BM07 Musikschule Bruneck. Erweiterung | BM07 Scuola di musica. Ampliamento

Erläuterungen / Richtigstellungen 03.06.2015	Chiarimenti / Rettifiche 03.06.2015
Bewertungskriterium 04.01 und 04.02 Muster Pos. 09.01.06.*, 09.01.06.01* bis 13*und 17.06.01* Klarstellung zu den unterschiedlichen Angaben und Werten: - Verlangte Holzart der Fenster und Oberflächenbeschichtung: - Holzart: Fichte - Oberflächenbeschichtung: in „Eiche gestrichen“ (Farbe Hickory), transparent matt - Rw-Werte: das ganze System muss 42dB erreichen. Auf jedem Fall 45dB das Glas und 42dB der Rahmen - Ug= 06 W/m2K - Uf= 1,0W/m2K - Energiedurchlassgrad: g-Wert = 49% - Lichttransmissionswert: Tv = 72% - Schutzklasse P5A (laut Plan ES – 62.00L) <u>wird ersetzt</u> durch Klasse 2(B)2 - In der Fensterlisten ES-62.02-03-04-05 bedeuten die Kürzel „G“ und „T“ folgendes: G=eisenarme Verglasung extraklar hochtransparent T=Transparentes Glas <i>S. diesbezüglich richtiggestelltes Leistungsverzeichnis – Langtext</i>	Criterio di valutazione 04.01 e 04.02 Campione Pos. 09.01.06.*, 09.01.06.01* fino al 13* e 17.06.01* Chiarimento in riguardo a differenti indicazioni e valori: - Tipo di legno finestra e finitura richiesti: - Tipo di l

Pläne ES-64.27, ES-64.02L

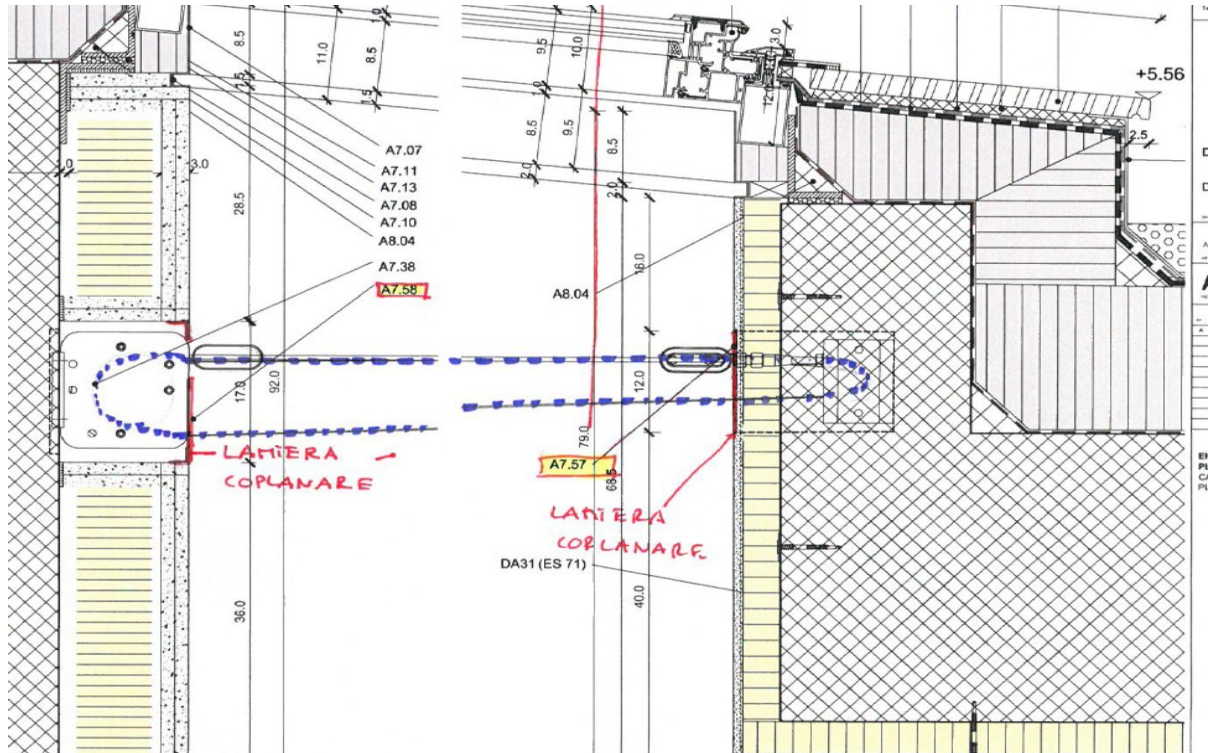
Der Kodex A7.57 beschreibt ein Abdeckblech aus Aluminium, das für Inspektionszwecke abnehmbar (öffnbar) ist, mit der fertigen Wandverkleidung bündig wie man dem beigefügten Plan entnehmen kann.

Il codice A7.57 descrive una "lamiera" di alluminio ispezionabile, complanare con la quota della parete finita come si vede nel disegno sotto.
